変 更 前	変 更 後	変 更 理 由												
<p>2.50 ALPS 処理水希釈放出設備及び関連施設</p> <p>(中略)</p> <p>2.50.2 基本仕様</p> <p>(中略)</p> <p>2.50.2.2 放水設備の主要仕様</p> <p>(中略)</p> <p>(2) 放水トンネル</p> <table border="0" style="width: 100%;"> <tr> <td style="width: 15%;">基 数</td> <td>1 式</td> </tr> <tr> <td>主要寸法</td> <td><u>延長 1,034m</u> 内径 2,590mm</td> </tr> <tr> <td>構 造</td> <td>鉄筋コンクリート造 (コンクリート：42N/mm<sup>2</sup>，鉄筋：SD345)</td> </tr> </table> <p>(以下省略)</p>	基 数	1 式	主要寸法	<u>延長 1,034m</u> 内径 2,590mm	構 造	鉄筋コンクリート造 (コンクリート：42N/mm <sup>2</sup> ，鉄筋：SD345)	<p>2.50 ALPS 処理水希釈放出設備及び関連施設</p> <p>(中略)</p> <p>2.50.2 基本仕様</p> <p>(中略)</p> <p>2.50.2.2 放水設備の主要仕様</p> <p>(中略)</p> <p>(2) 放水トンネル</p> <table border="0" style="width: 100%;"> <tr> <td style="width: 15%;">基 数</td> <td>1 式</td> </tr> <tr> <td>主要寸法</td> <td><u>延長 1,031m</u> 内径 2,590mm</td> </tr> <tr> <td>構 造</td> <td>鉄筋コンクリート造 (コンクリート：42N/mm<sup>2</sup>，鉄筋：SD345) <u>鉄鋼コンクリート造</u> (コンクリート：42N/mm<sup>2</sup>，鉄鋼：SM490A)</td> </tr> </table> <p>(以下省略)</p>	基 数	1 式	主要寸法	<u>延長 1,031m</u> 内径 2,590mm	構 造	鉄筋コンクリート造 (コンクリート：42N/mm <sup>2</sup> ，鉄筋：SD345) <u>鉄鋼コンクリート造</u> (コンクリート：42N/mm <sup>2</sup> ，鉄鋼：SM490A)	<p>外洋上での放水ロケーション設置工事の設置状況を踏まえたトンネル延長の確定 放水トンネル工事の施工方法確定を踏まえた仕様の追加</p>

福島第一原子力発電

図-4 測定・確認工程フロー

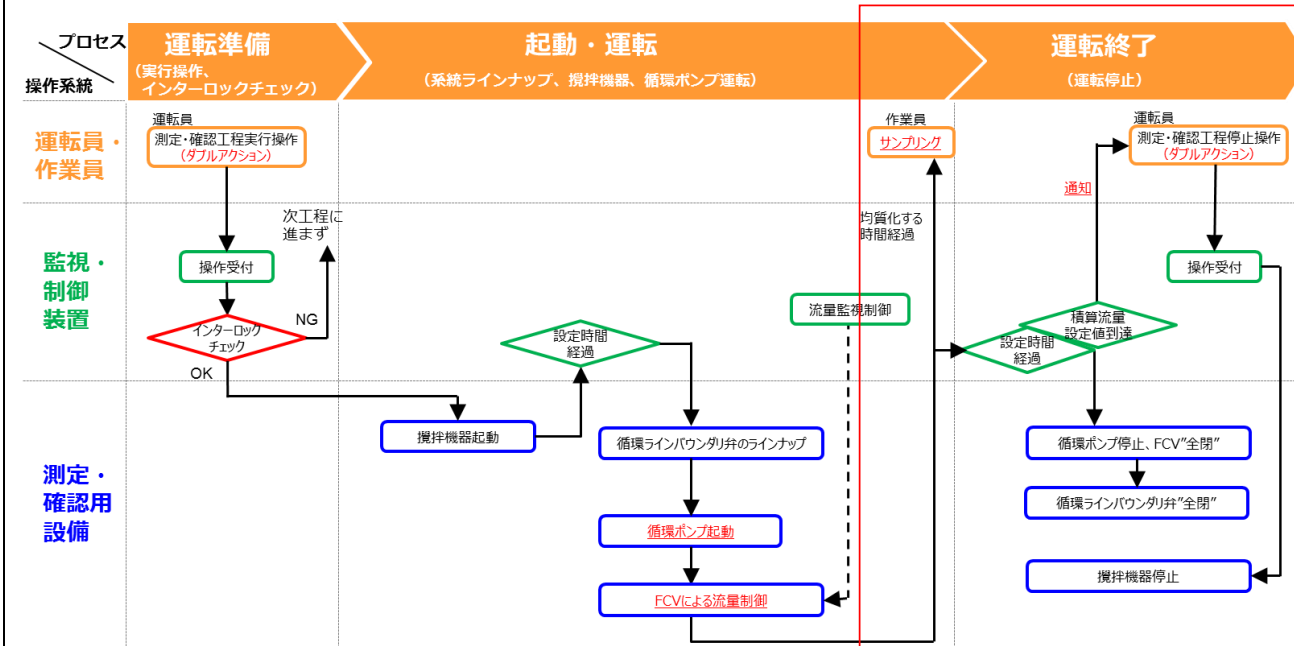
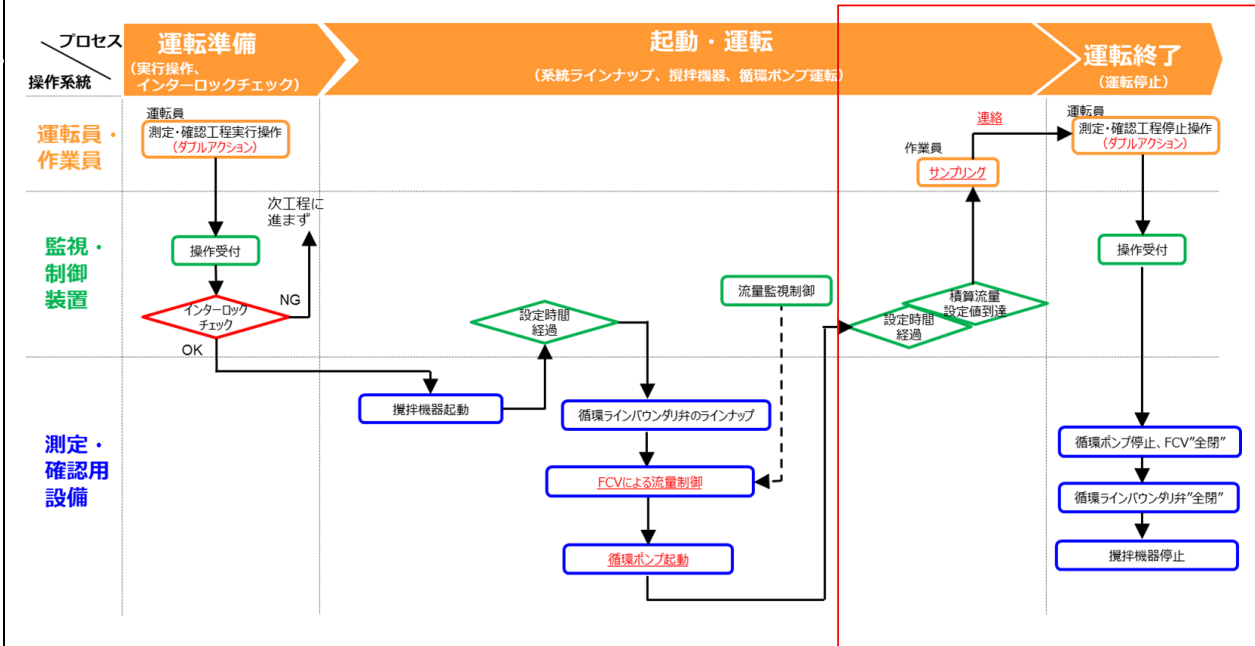
機器動作順序/作業手順の改善による記載の変更

図-3 発電所から20km圏内海域モニタリング図

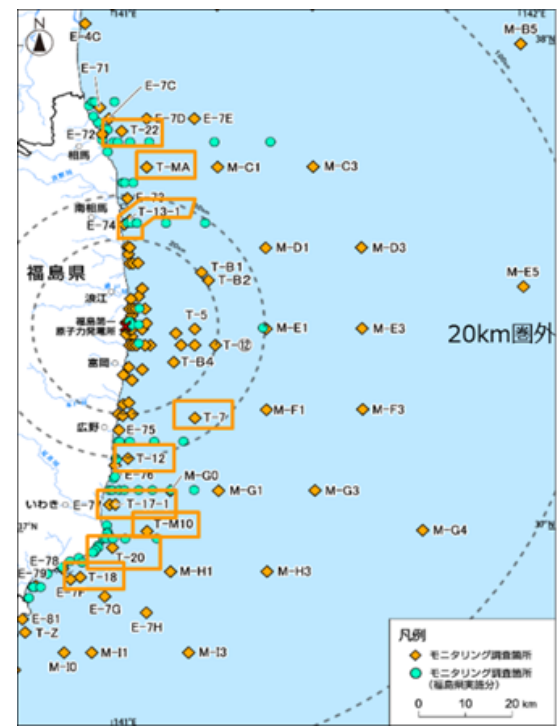
(記載の削除)

図 4-1 実際の海底土等への蓄積プロセスと本報告書でのモデル (イメージ図)

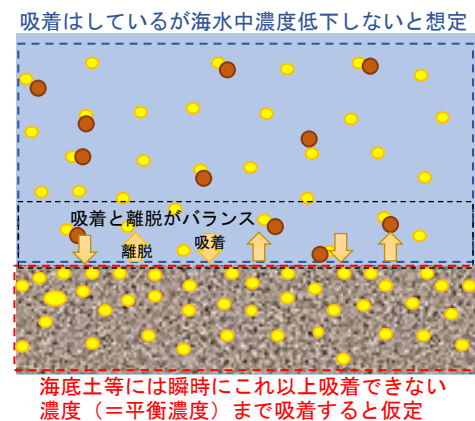
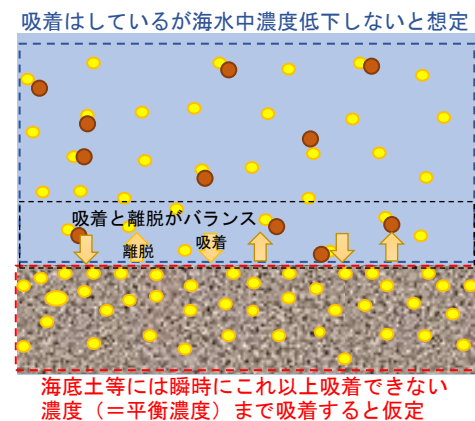
今回の評価においては、**移流・拡散により放射性物質が供給されると、海水中濃度に応じて、海底土等の濃度が瞬時に平衡状態まで放射性物質が蓄積される。**一方、海水中濃度は、**海底土等への吸着が行われても海水中の濃度低下は発生しないものと仮定した。**これは、長期的な放出の継続により、海水と海底土等が平衡状態(吸着と離脱がバランス)になり、それ以上吸着が起こらない状態を模擬している。

今回の評価においては、海水中濃度に応じて、海底土等の濃度が瞬時に平衡状態まで放射性物質が蓄積される**としている。**一方、海水中濃度の低下は発生しないものとした。これは、長期的な放出の継続により、海水と海底土等が平衡状態(吸着と離脱がバランス)になり、それ以上吸着が起こらない状態を模擬している。

記載の適正化

図 4-2 環境における放射性物質の蓄積と積み重ねにより約束される被ばく (線量預託) のイメージ [15]と本報告書における被ばく評価のイメージ

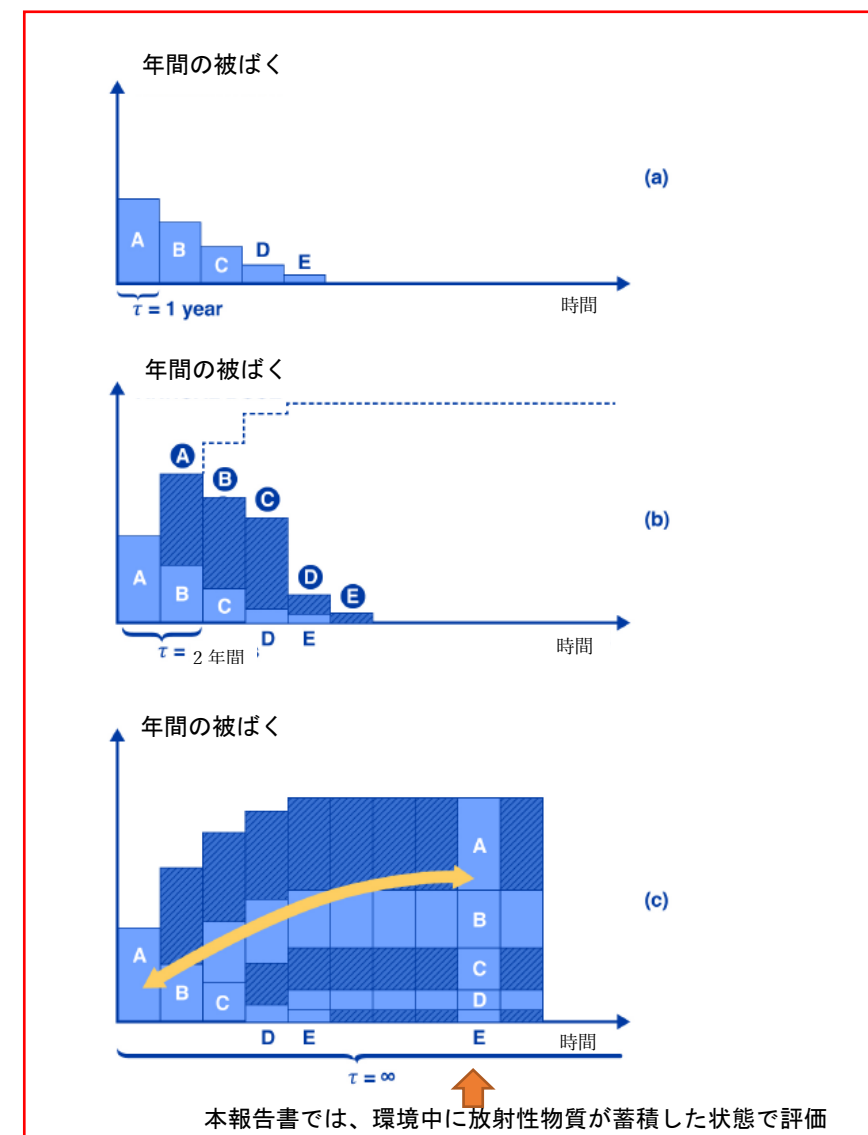
IAEA レビューミッションにおける議論を踏まえた記載の充実

図 6-1-2 ALPS 処理水の分析結果における主要 7 核種および Tc-99 の濃度分布 (2021 年 3 月末現在) と 3 タンク群の比較

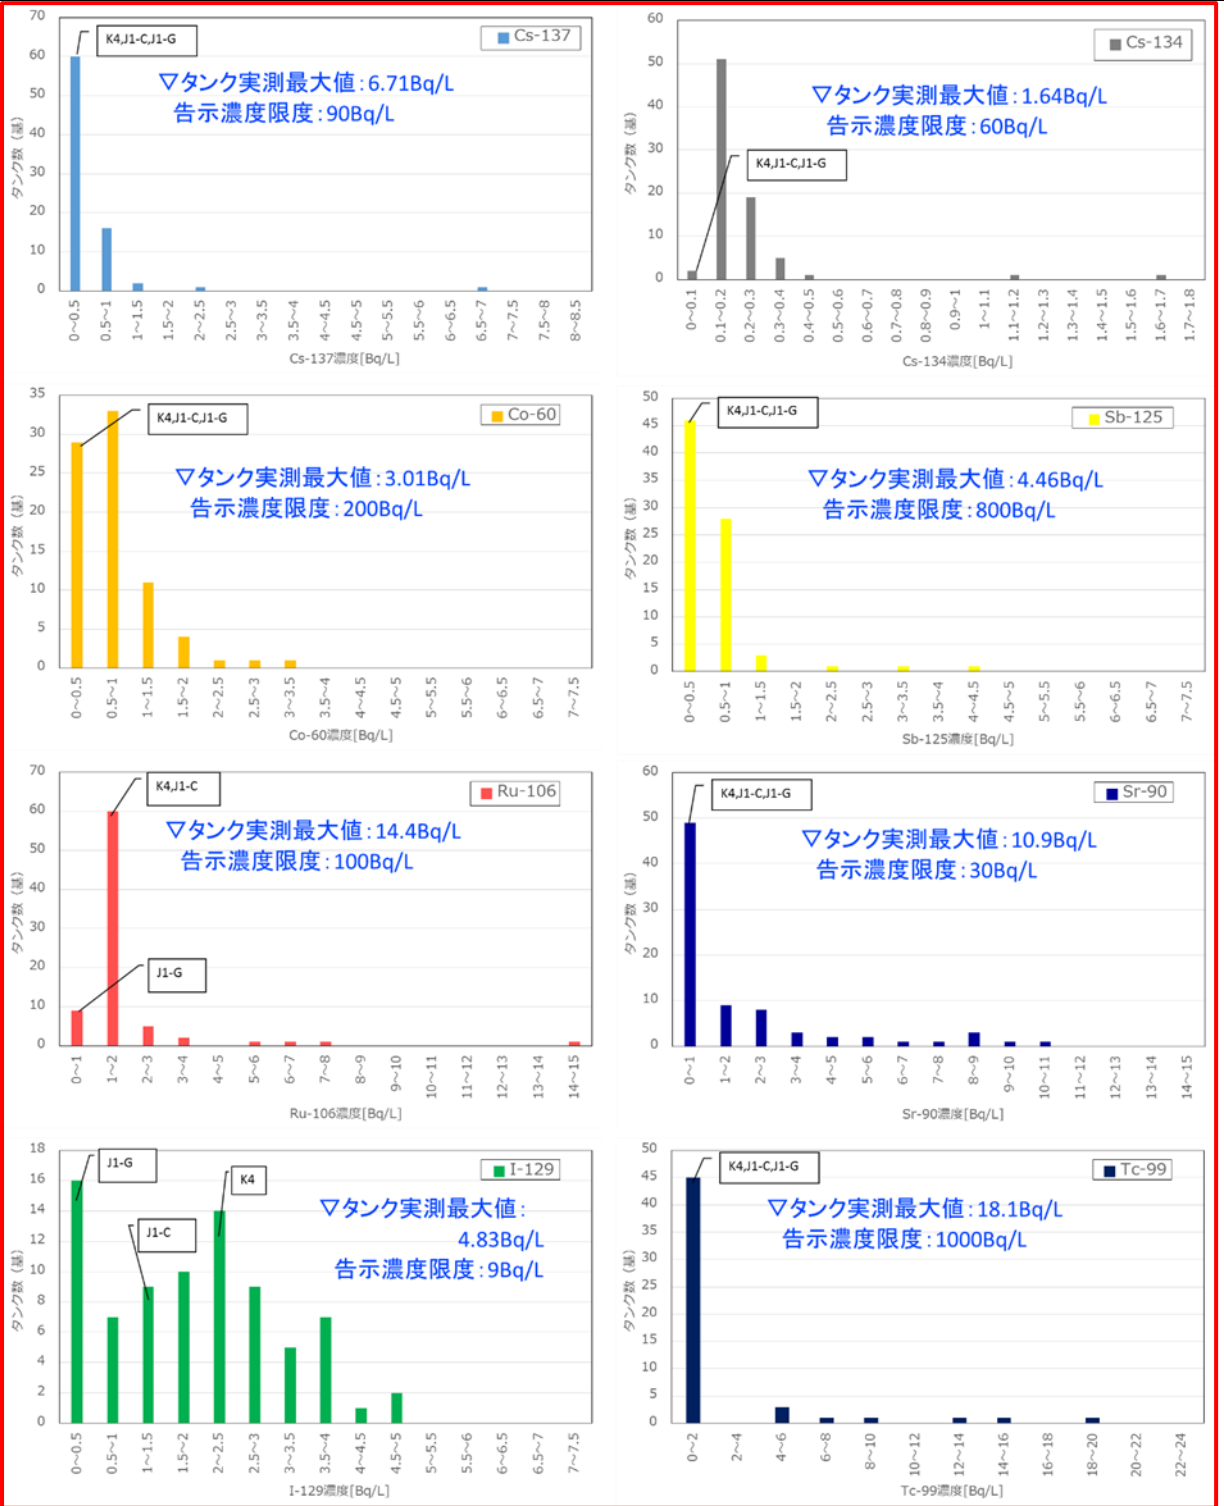
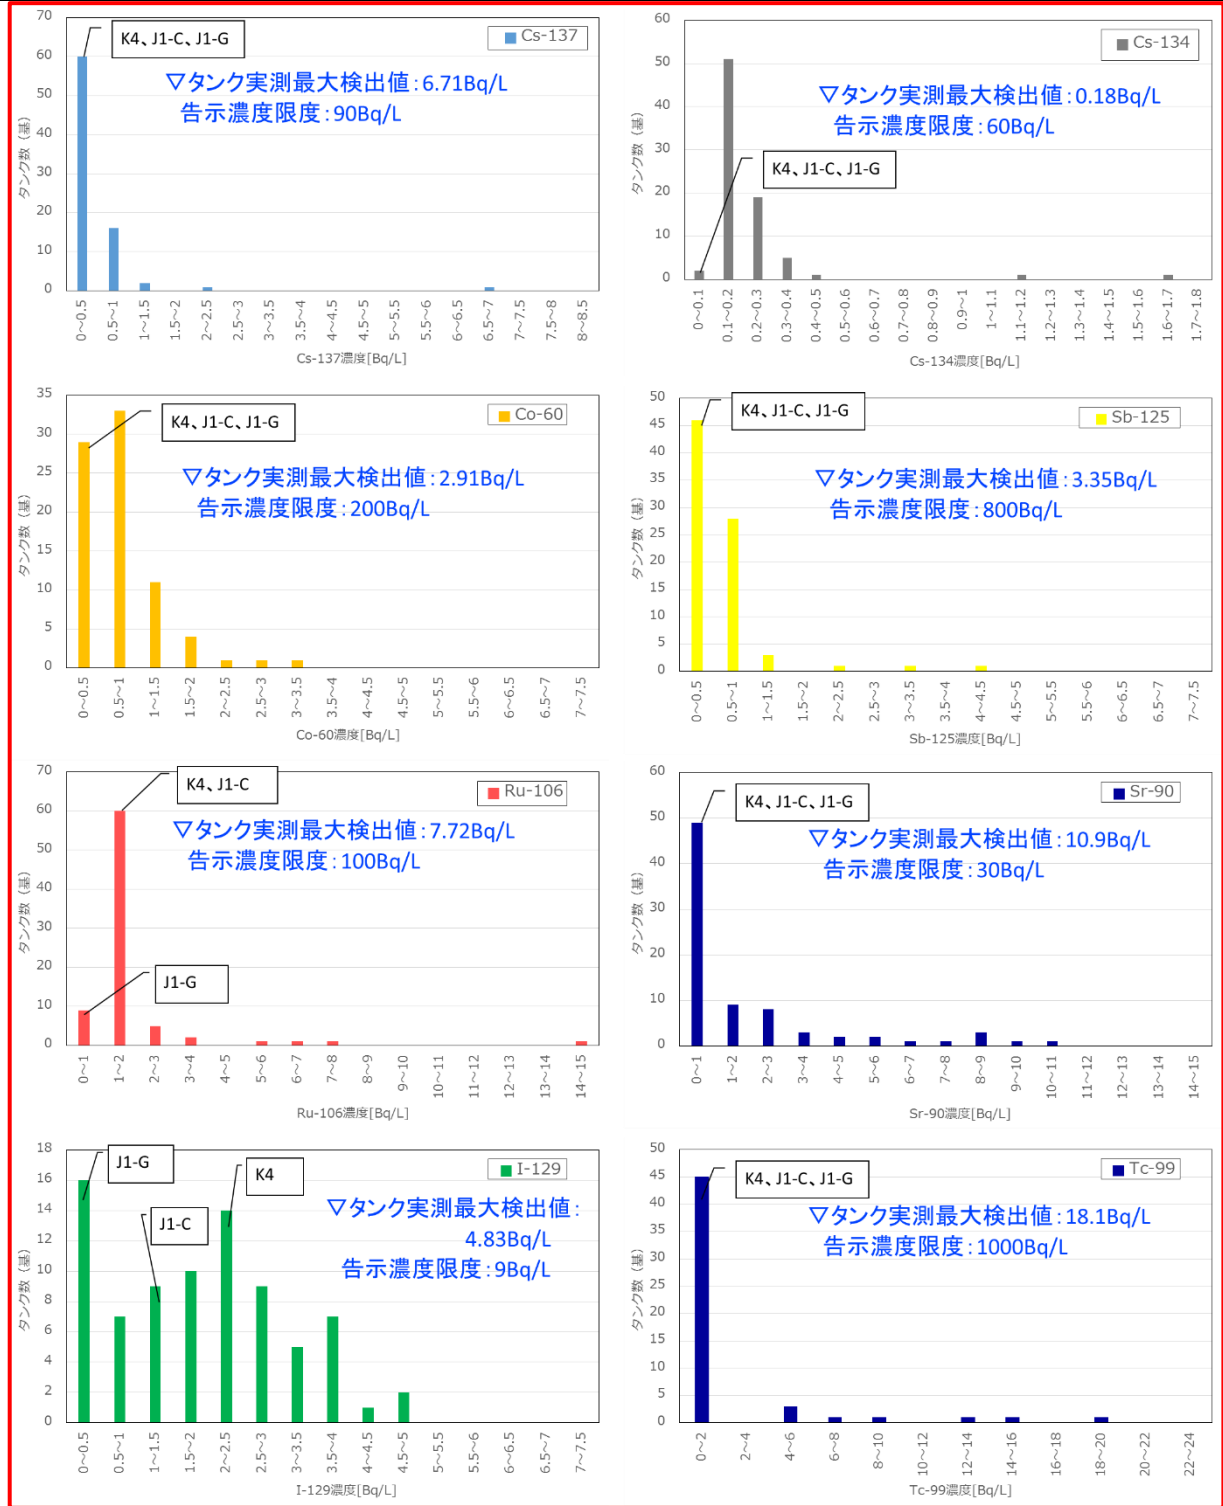
記載の適正化

図 6-1-3 ALPS 処理水等の分析結果におけるトリチウム、C-14 の濃度分布（2021 年 3 月末現在）と 3 タンク群の比較

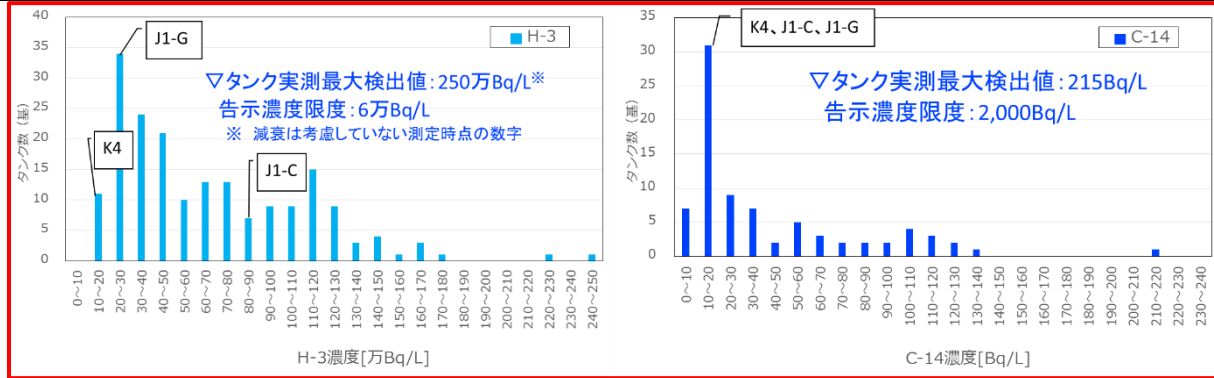
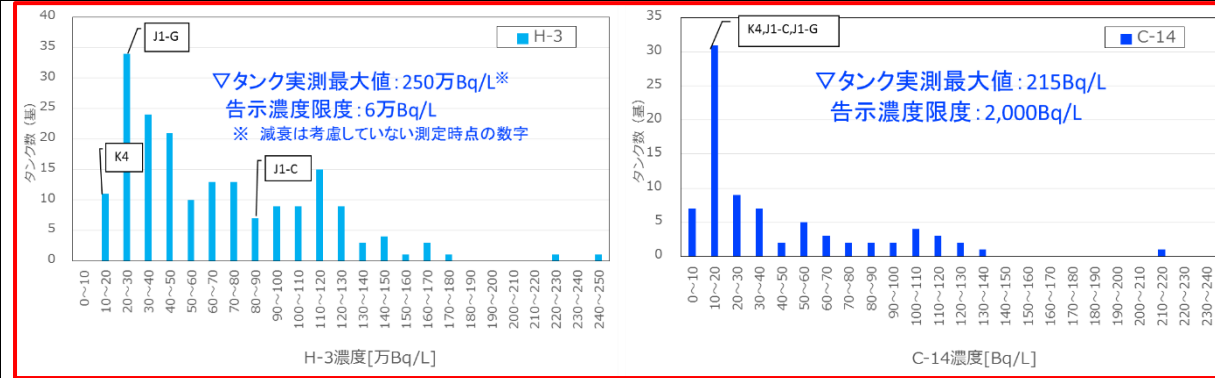
一方、保管されている ALPS 処理水等のトリチウム濃度には、図 6-1-3 のとおり幅があるため、想定される処理水の年間排水量は、放出する ALPS 処理水中に含まれるトリチウムの濃度によって変化する。年間排水量は、トリチウム濃度と逆比例の関係であり、トリチウム以外の 63 核種の年間放出量は、トリチウム濃度が低い方が増加する。すなわち、下式に示す関係がある。

一方、保管されている ALPS 処理水等のトリチウム濃度には、図 6-1-3 のとおり幅があるため、想定される処理水の年間排水量は、放出する ALPS 処理水中に含まれるトリチウムの濃度によって変化する。年間排水量は、トリチウム濃度と逆比例の関係であり、トリチウム以外の 29 核種の年間放出量は、トリチウム濃度が低い方が増加する。すなわち、下式に示す関係がある。
